N/Réf. : GA/DB/22-0010
Objet : Projet PRD sur la commune de Germainville
Dossier ICPE déposé le 06 aout 2021
Réponses suite avis du SDIS du 18/01/2022

Réponse à l'avis du Service départemental d'incendie et de secours d'Eure-et-Loir reçu le 18 janvier 2022	
Demande du SDIS	Le service départemental d'incendie et de secours d'Eure-et-Loir a émis les préconisations suivantes dans le courrier reçu le 18 janvier 2022 : « implanter les installations de sprinklage, les réserves incendie, les points d'eau incendie et leur plate-forme d'aspiration en dehors des zones d'effets thermiques ».
Réponse de PRD¹	<p>Le projet prévoit les installations suivantes désignées comme les cibles, localisées sur le plan ci-dessous :</p> <ul style="list-style-type: none"> ▪ Installations de sprinklage ; ▪ Réserve incendie et ses plateformes d'aspiration ; ▪ Poteaux incendie et plateformes d'aspiration associées.

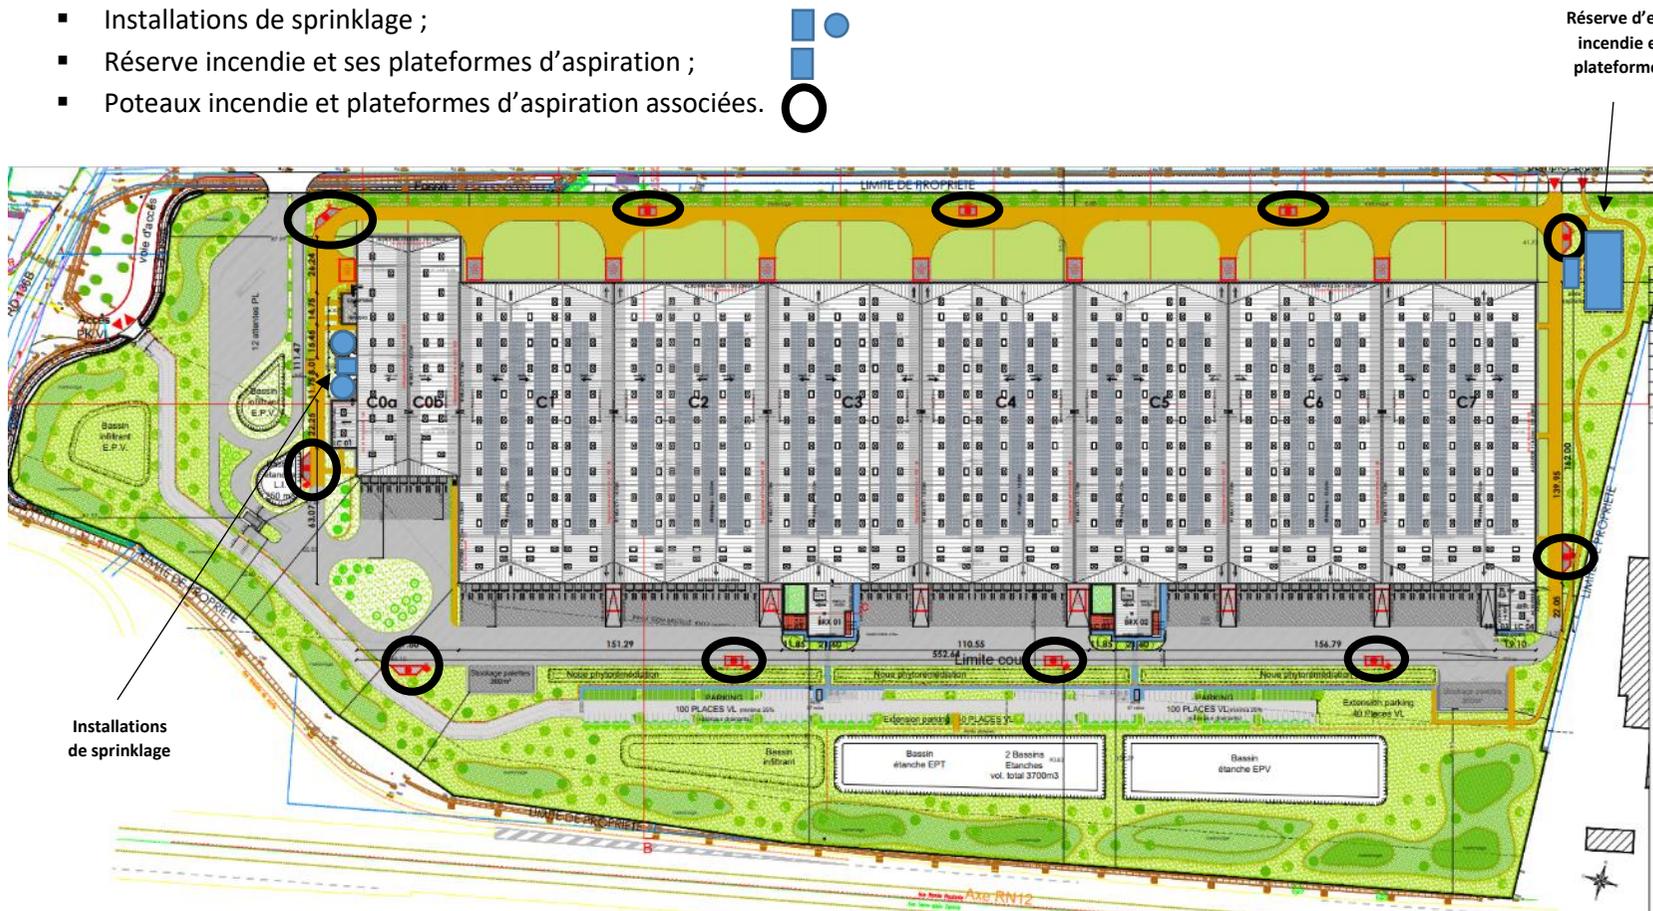
Assurer la desserte du site te par des voies maintenues dégagées pour la circulation et le croisement sur le périmètre de l'installation,

Veiller à ce que les entrées principales des bâtiments soient maintenues accessibles

Lors de l'exploitation du site, l'exploitant s'assurera de maintenir dégagée l'ensemble de la voie engin ainsi que les entrées principales au bâtiment.
